改善箇所説明図

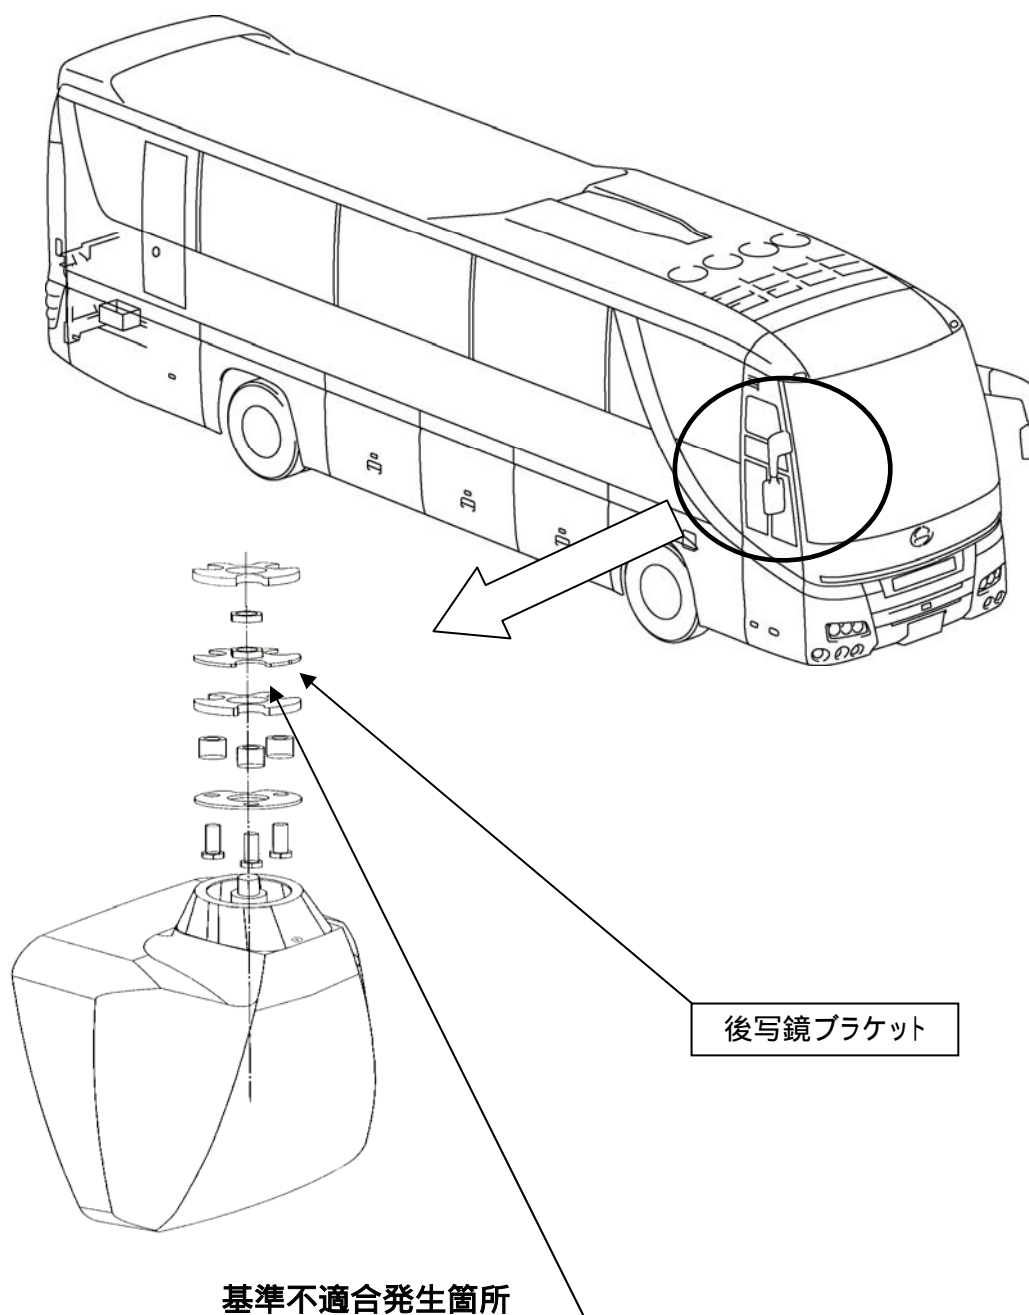
右側後写鏡の角度を保持するナットのブラケットへの溶接が不適切なため、溶接が剥がれ当該後写鏡の角度が変わり、後方視界が確保できなくなるおそれがある。

全車両、右側後写鏡ブラケットを対策品と交換する。
